**S.S. 268 "DEL VESUVIO"
RADDOPPIO DA DUE A QUATTRO CORSIE DELLA STATALE
dal Km 19+550 al Km 29+300
IN CORRISPONDENZA DELLO SVINCOLO DI ANGRÌ**

**STUDIO DI IMPATTO AMBIENTALE
PARTE GENERALE**

[ID_VIP 7437] INTEGRAZIONI ALLO STUDIO DI IMPATTO AMBIENTALE

Il presente documento è stato redatto in risposta alle richieste di integrazione, pervenute con prot. m_ante.CTVA.REGISTRO UFFICIALE.U.0009651.29-08-2023, al progetto di S.S. 268 "DEL VESUVIO" RADDOPPIO DA DUE A QUATTRO CORSIE

Figura 1 Zonizzazione della Regione Campania ai fini della valutazione e gestione della qualità dell'aria (PRQA)

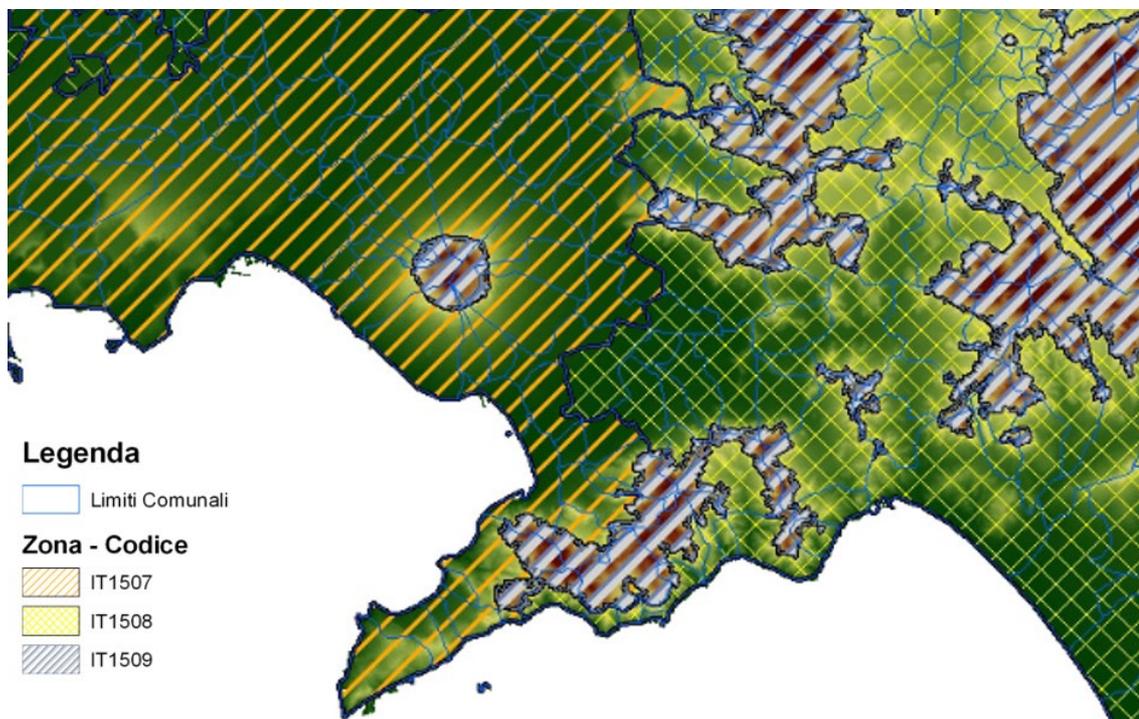
La Giunta della Regione Campania, nella seduta del 28.09.2021 ha adottato l'aggiornamento del Piano di Tutela della Qualità dell'Aria con deliberazione n. 412 disponibile al link <http://www.regione.campania.it/regione/it/tematiche/aria/adozione-aggiornamento-piano-di-tutela-della-qualita-dell-aria?page=1>. È necessario aggiornare il SIA, con le informazioni riportate nell'aggiornamento di Piano della qualità dell'aria ambiente della Regione Campania ed integrare quanto già riportato per la caratterizzazione meteorologica e qualità dell'aria, con le informazioni contenute nel suddetto piano, tenendo in considerazione le opportune specifiche azioni e misure legate all'opera in progetto da individuare ai fini della riduzione delle concentrazioni degli inquinanti.

La zonizzazione del territorio regionale riportata nel PRQA non ha subito modifiche rispetto a quella approvata nel 2004 ed inclusa nello SIA. Come riportato dallo stesso PRQA "nel periodo trascorso non sono subentrate modifiche rilevanti alla struttura della Regione Campania tali da comportare una modifica della definizione delle zone, che sono dunque confermate nel presente piano".

Come riportato nello SIA, si conferma che l'asse stradale ricade in zona: IT1507 -Agglomerato Napoli-Caserta, e nella Zona IT1508 Zona costiera-collinare.

Figura 2 Distribuzione territoriale, su base comunale, delle emissioni in atmosfera di NO_x (a), PM10 (b), SO_x (c) e CO (d) in regione Campania. In verde è evidenziata l'area di progetto.
 Fonte: Inventario regionale delle emissioni per l'anno 2019 della Regione Campania.

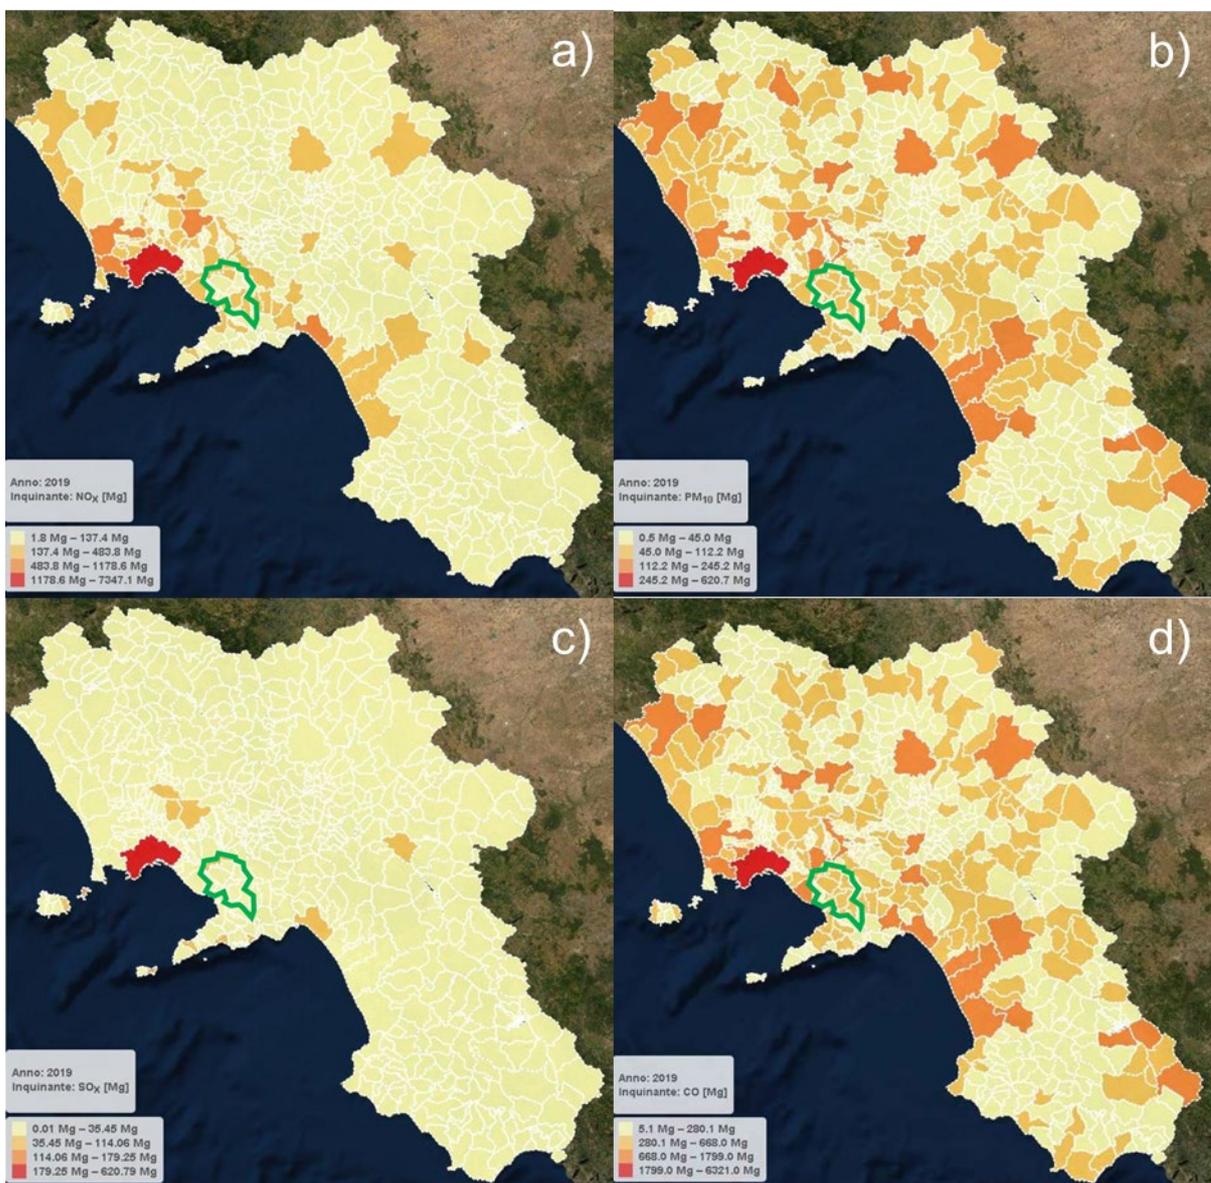
È necessario caratterizzare l'area in progetto individuando e localizzando le principali sorgenti emissive (puntuali, areali e lineari) di inquinanti presenti nell'area di studio e riportare le emissioni associate a ciascuna di esse.

In Figura 2 (a) è riportata la distribuzione territoriale, su base comunale, delle emissioni totali di **ossidi di azoto** per l'anno 2019. Mentre la maggiore concentrazione delle emissioni è evidente nelle principali aree urbane; nell'area di progetto, evidenziata dal riquadro verde in Figura 2, l'emissione di NO_x è compresa tra 1.8 e 137.4 mg per i comuni di Terzigno, Poggiomarino e Boscoreale, e compresa tra 137.4 e 483.8 mg per i comuni di San Giuseppe Vesuviano, Scafati e Angri.

In Figura 2 (b) è riportata la distribuzione territoriale, su base comunale, delle emissioni totali di **PM10** per l'anno 2019. Nell'area di progetto, l'emissione di PM10 è compresa tra 45 e 112.2 mg.

In Figura 2 (c) è riportata la distribuzione territoriale, su base comunale, delle emissioni totali di **ossidi di zolfo** per l'anno 2019. La mappa evidenzia il contributo dei porti e delle sorgenti puntuali. Nell'area di progetto, l'emissione di NO_x è molto bassa e compresa tra 0.01 e 35.45 mg, anche grazie all'utilizzo di carburanti a basso contenuto di zolfo, sia per il trasporto veicolare sia per le industrie.

Infine, in Figura 2 (d) è riportata la distribuzione territoriale, su base comunale, delle emissioni totali di **monossido di carbonio** per l'anno 2019. In questo caso la distribuzione evidenzia le zone più antropizzate, con maggiore traffico stradale. I comuni interessati dal progetto hanno un'emissione di CO compresa tra 280.1 e 688 mg.

Figura 3: Ricettori Sensibili individuati in risposta alla Criticità sulla tematica atmosfera n° 3

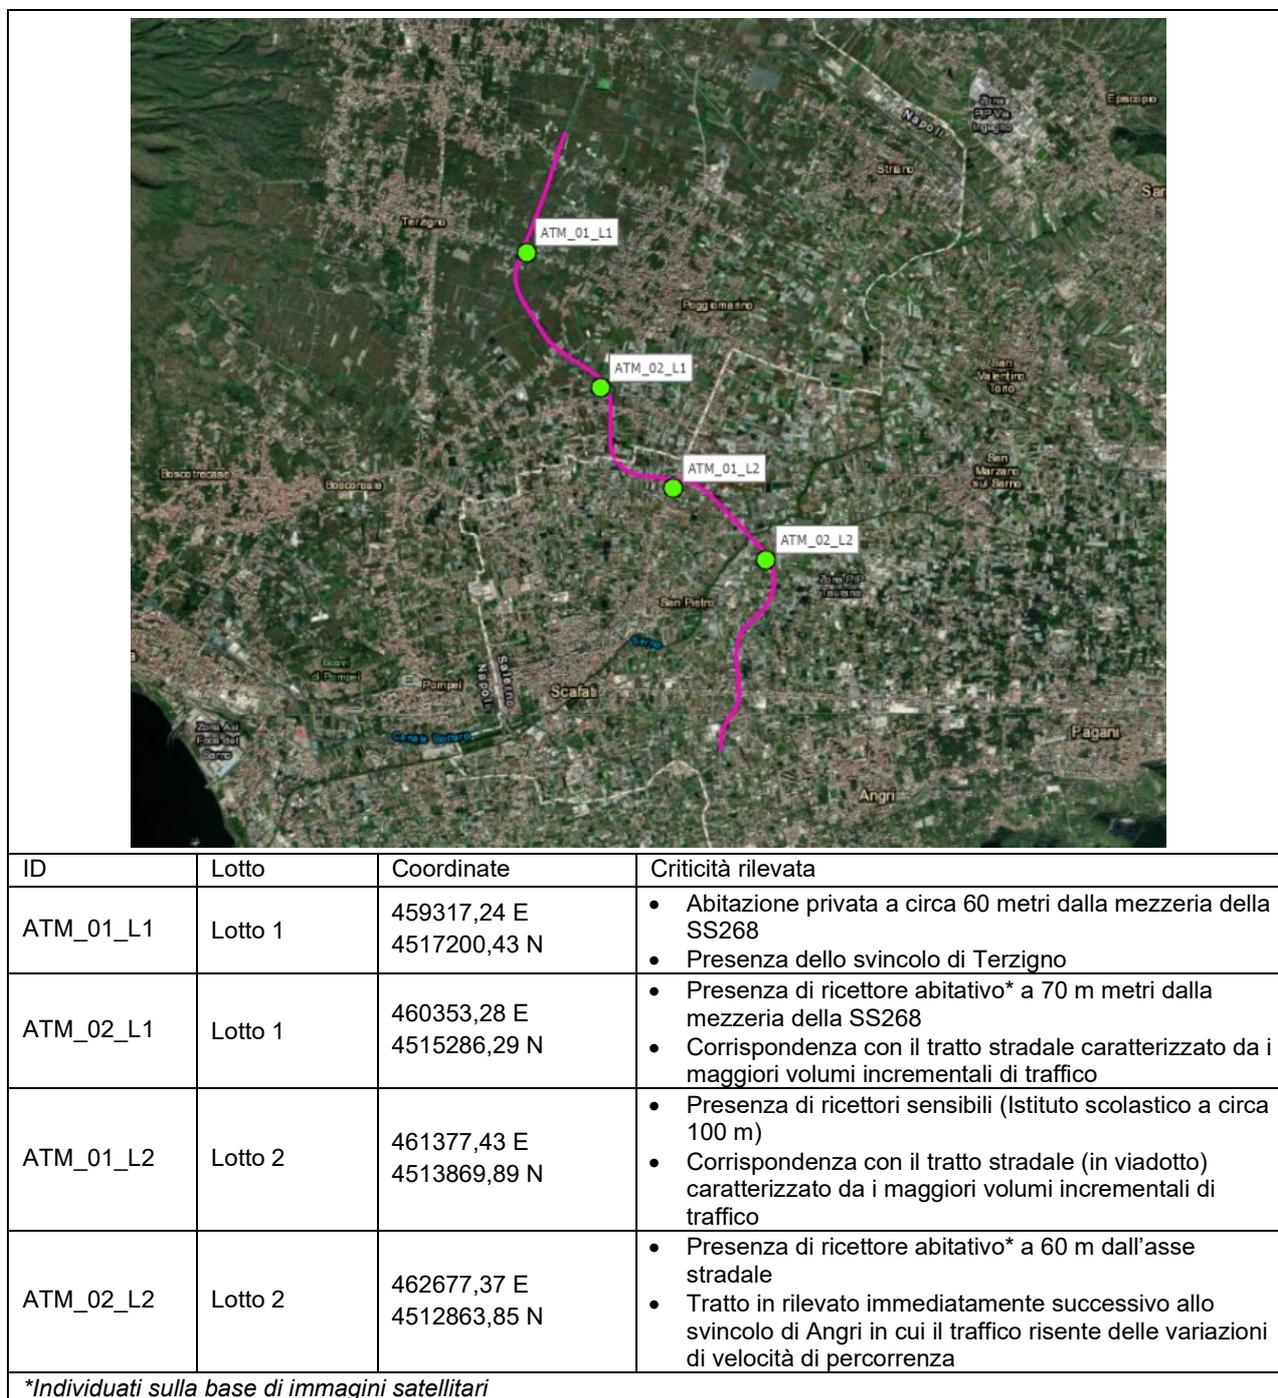
Per la stima degli impatti in fase di esercizio effettuata, sia per lo stato di fatto (coincidente con l'alternativa 0 in termini di emissioni in atmosfera) che per lo scenario di progetto, si ritiene necessario integrare lo studio di dispersione e trasformazione degli inquinanti in atmosfera con l'individuazione delle aree più sensibili in funzione ai ricettori discreti (es. case, scuole, cimiteri, ecc.), riportando in formato tabellare i valori di concentrazione degli inquinanti al suolo, riferendoli ai ricettori individuati per i due scenari analizzati, ed

effettuando il confronto dei risultati modellistici con i dati di concentrazione delle centraline di monitoraggio più rappresentative dell'area oggetto di studio. Per lo stato di fatto, in corrispondenza di situazioni di criticità, risulta necessario caratterizzare l'area in progetto individuando e localizzando le principali sorgenti emissive (puntuali, areali e lineari) di inquinanti presenti nell'area di studio e riportare le emissioni associate a ciascuna di esse.

Alla luce dell'alta densità abitativa del tratto di SS268 in Progetto in risposta alla criticità di cui sopra, sono state individuati ricettori sensibili quali principalmente edifici residenziali ed un edificio scolastico collocati nelle immediate vicinanze dall'asse viario ed in corrispondenza dei tratti più critici quali svincoli e/o tratti caratterizzati dai più elevati volumi di traffico incrementale.

Tali ricettori discreti sono mostrati nella seguente Figura, mentre nelle successive Tabelle si riportano i risultati simulati presso tali ricettori per lo scenario stato di fatto (coincidente con l'alternativa zero) e per lo scenario di progetto.

Come si evince dai valori riportati nelle successive Tabelle le concentrazioni attese ai ricettori sensibili individuati sono di almeno un ordine di grandezza inferiori al limite normativo, ed inferiori al massimo di concentrazione simulato nel dominio di calcolo (a seconda degli inquinanti dal 70% al 50%).

Figura 4: Ricettori Sensibili individuati in risposta alla Criticità sulla tematica atmosfera n° 4

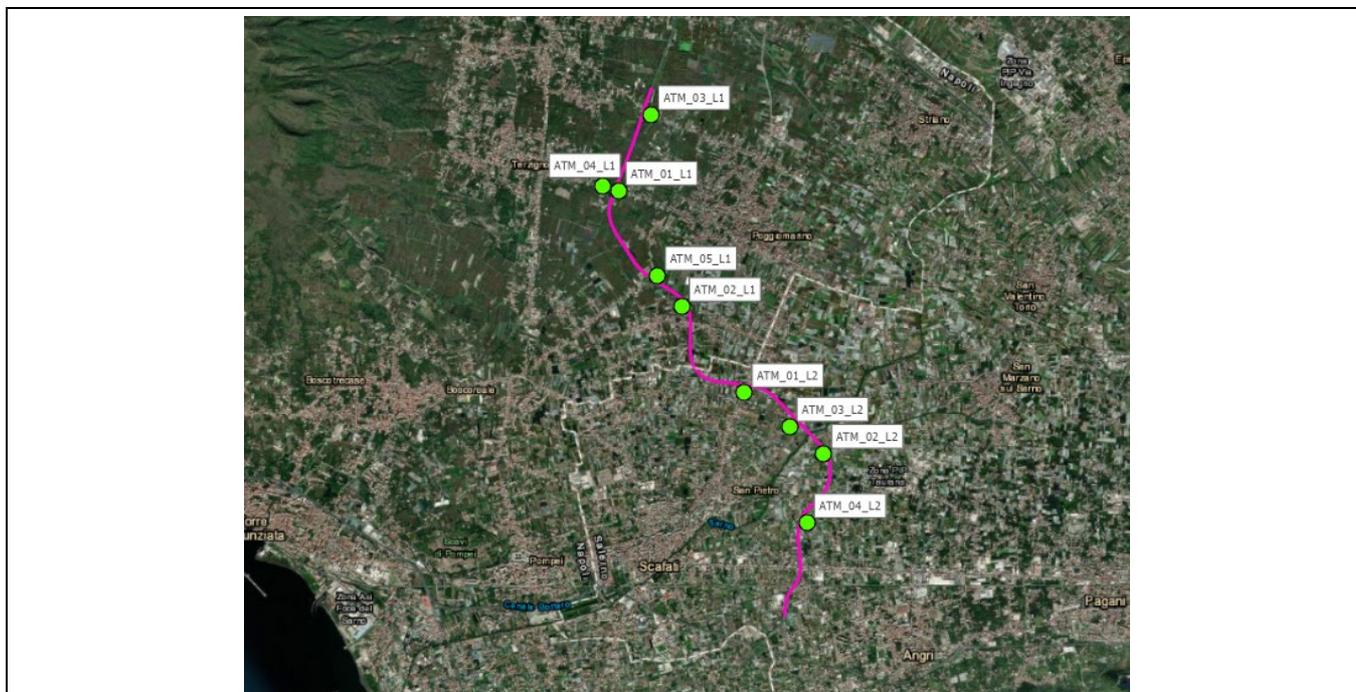
Per la fase di cantiere, si richiede di aggiornare la stima degli impatti della dispersione delle polveri delle attività di cantiere con l'individuazione delle aree più sensibili e i singoli ricettori discreti (es. case, scuole, cimiteri, ecc.), riportando in formato tabellare i valori di concentrazione degli inquinanti al suolo, riferendoli ai ricettori individuati ed effettuando il confronto dei risultati modellistici con i dati di concentrazione delle centraline di monitoraggio più rappresentative dell'area oggetto di studio.

Alla luce dell'alta densità abitativa del tratto di SS268 in Progetto in risposta alla criticità di cui sopra, sono state individuati ricettori sensibili quali principalmente edifici residenziali collocati nelle immediate vicinanze dall'asse viario ed in corrispondenza dei tratti più critici quali svincoli e cantieri fissi.

Tali ricettori discreti sono mostrati nella seguente Figura, mentre nella successiva Tabella si riportano i risultati simulati presso tali ricettori per lo scenario di cantiere.

Come si evince dai valori riportati nelle successive Tabelle le concentrazioni attese ai ricettori sensibili individuati sono di almeno un ordine di grandezza inferiore al limite normativo, ed inferiori al massimo di concentrazione simulato nel dominio di calcolo (a seconda degli inquinanti dal 80% al 50%).

Figura 5 Flussi di traffico e tragitti dei mezzi pesanti da e verso il cantiere

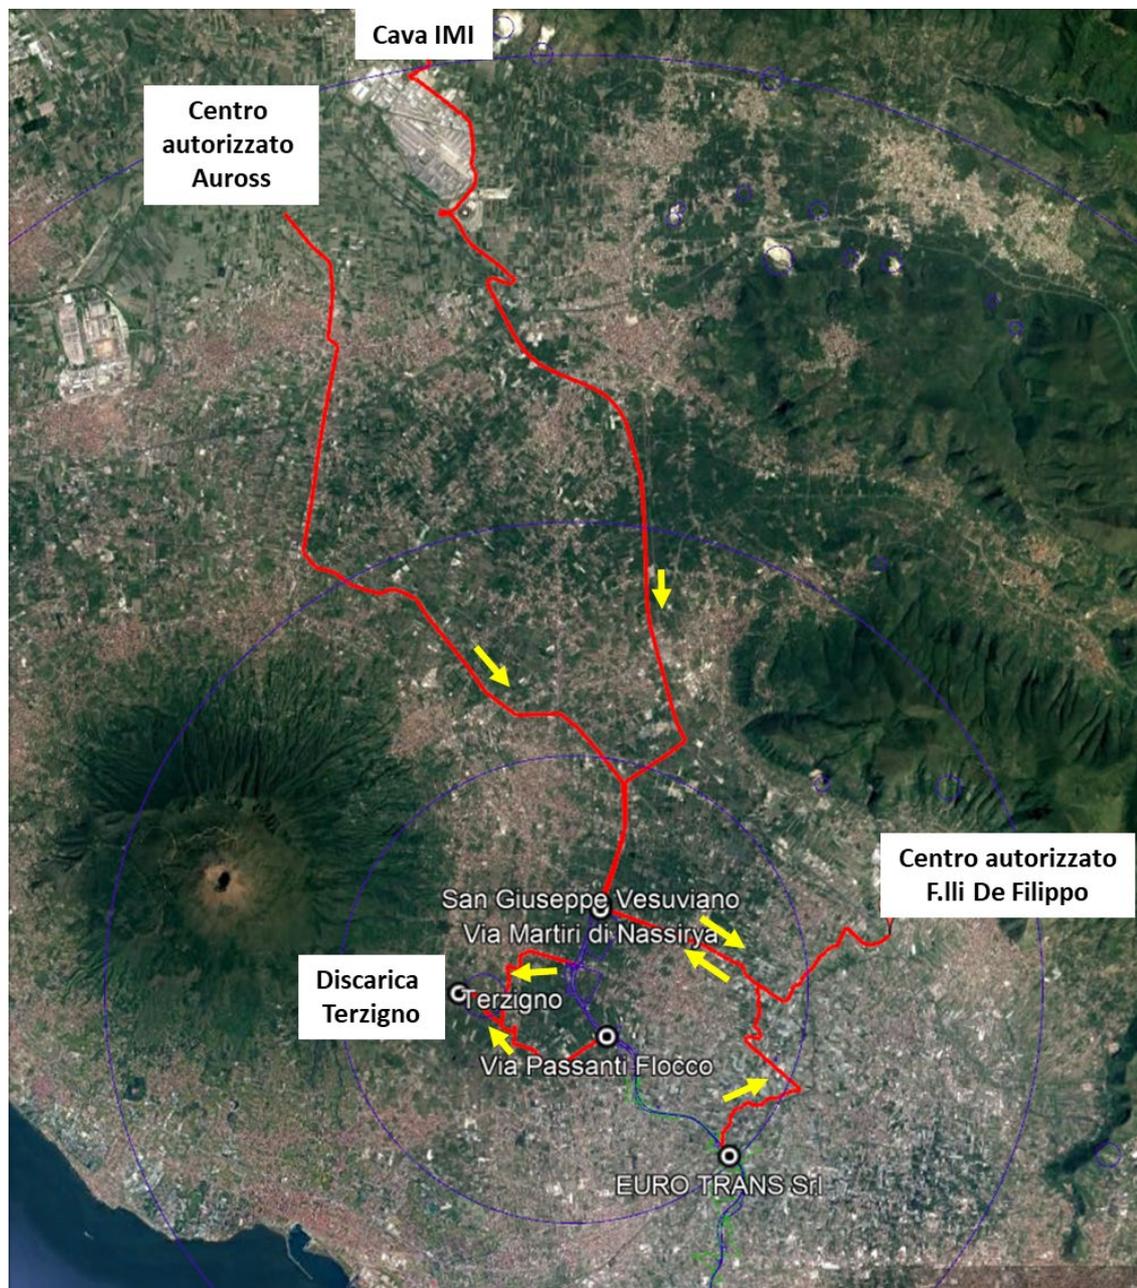
Per gli interventi di lavorazione che verranno effettuati in fase di cantiere, ricadenti in aree più sensibili in funzione ai ricettori discreti individuati (es. case, scuole, cimiteri, ecc.), si ritiene necessario analizzare la stima degli impatti dal traffico indotto di cantiere, attraverso l'utilizzo di un idoneo modello di dispersione, riportando:

- la stima delle emissioni dei gas di scarico dei mezzi di trasporto dei materiali da e verso i cantieri ed i fattori di emissioni per tutti gli inquinanti in input al modello di simulazione;
- i flussi di traffico (numero di veicoli, tratte interessate, ecc.) generati da ogni singolo cantiere e cumulati lungo le viabilità percorse, considerando quindi tutte le infrastrutture esistenti interessate dai suddetti flussi di cantiere in un ambito territoriale sufficientemente rappresentativo;
- la stima delle ricadute a scala locale di inquinanti emessi dai mezzi pesanti che transitano lungo le vie di accesso alle aree di cantiere.

In risposta alla criticità di cui sopra, al fine di quantificare gli impatti sulla qualità dell'aria dovuti al traffico indotto dal progetto in fase di cantiere su viabilità esterna al cantiere, è stato predisposto uno studio di dispersione degli inquinanti in atmosfera. Tale studio è stato effettuato mediante il software AERMOD Versione 19191 sviluppato dall'Agenzia di Protezione Ambientale degli Stati Uniti, US EPA (<https://www.epa.gov/scram/air-quality-dispersion-modeling-preferred-and-recommended-models>). L'utilizzo di tale modello ai fini della valutazione degli impatti sulla matrice atmosfera è raccomandato dalla stessa US EPA ed internazionalmente riconosciuto.

I suddetti flussi di traffico, così come le informazioni relative al relativo parco mezzi e ai tragitti percorsi, sono stati desunti dal Piano di Utilizzo Terre e Rocce da Scavo doc. T01GE00GEORE04_C; T02GE00GEORE04_C, di seguito denominato PTU.

Figura 6 Schema di ricettori grigliati e discreti

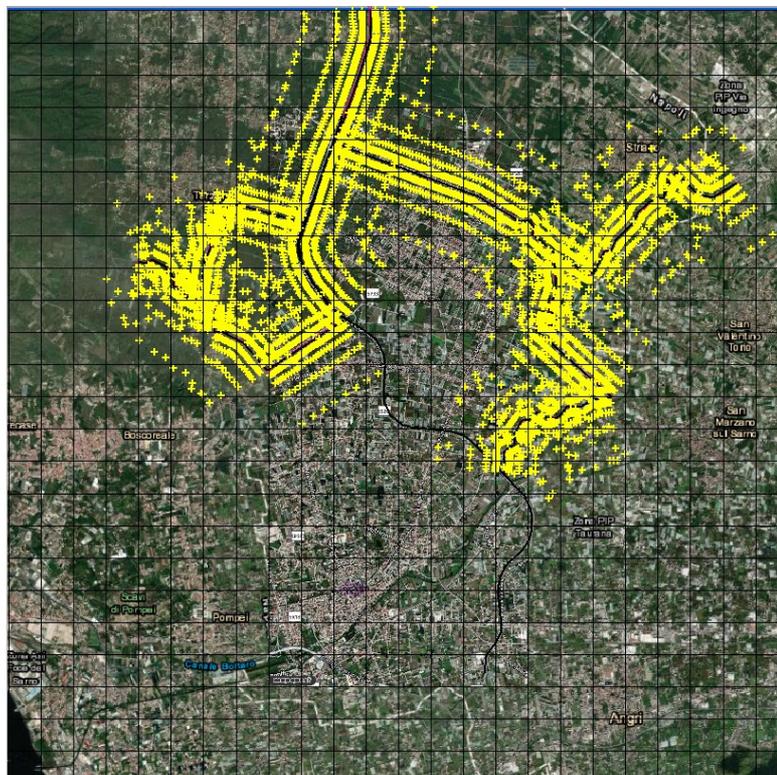
Inoltre, si ritiene opportuno riportare sia su mappa che in formato tabellare i valori di concentrazione degli inquinanti al suolo ai ricettori discreti (es. case, scuole, cimiteri, ecc.) ed effettuare il confronto dei risultati modellistici con i dati di concentrazione delle centraline di monitoraggio più rappresentative dell'area oggetto di studio.

L'inserimento di tali ricettori (in giallo in Figura 6) ha permesso di incrementare la risoluzione spaziale del modello nell'area dove sono attese le principali ricadute (1 km dall'asse stradale).

Figura 1-15: Planimetria con localizzazione dei punti di indagine sulla vegetazione reale

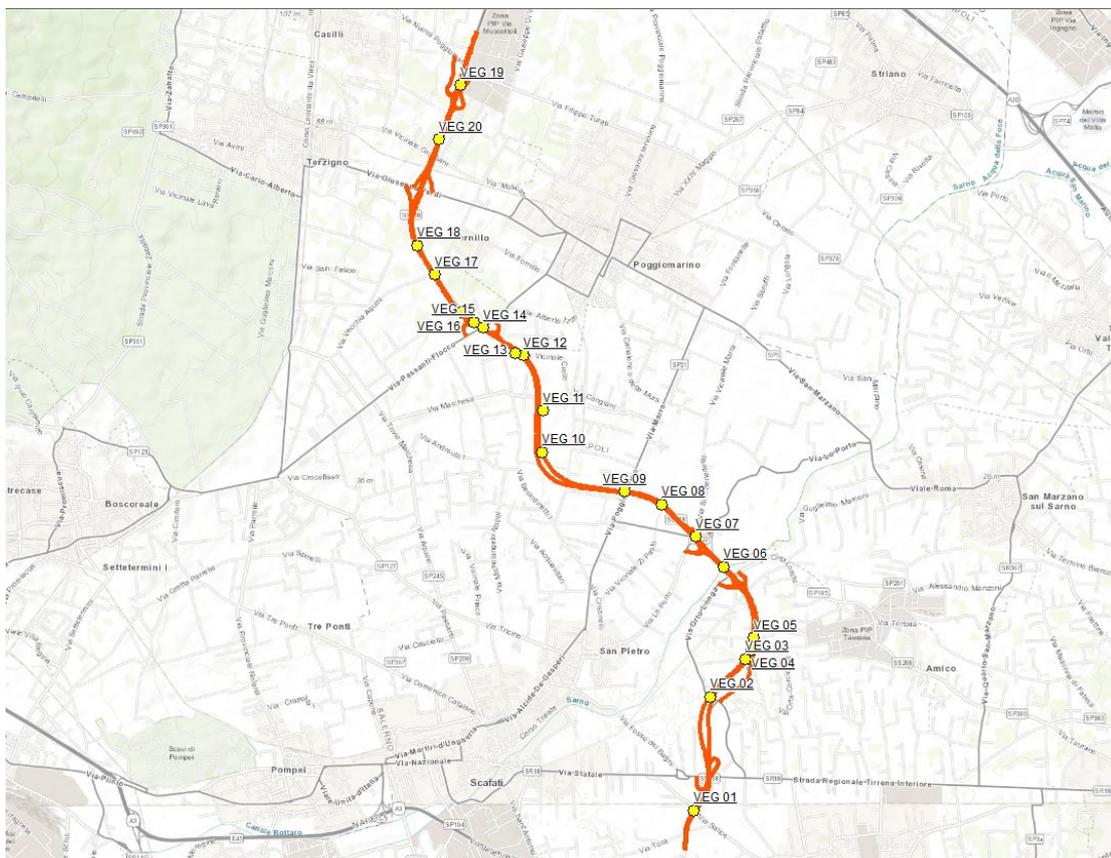
Si chiede di integrare il SIA con l'elenco delle specie floristiche realmente presenti nel sito di intervento, riportando anche la stima di abbondanza/densità delle specie (per arbusti e alberi);

Per approfondire gli aspetti floristico vegetazionali sono, sono stati individuati i tratti in cui i lavori previsti intersecano aree con presenza di vegetazione erbacea, arbustiva o arborea. Sono stati scelti n. 20 punti nei quali sono stati raccolti dati sulla vegetazione reale presente, come riportato nella mappa che segue.
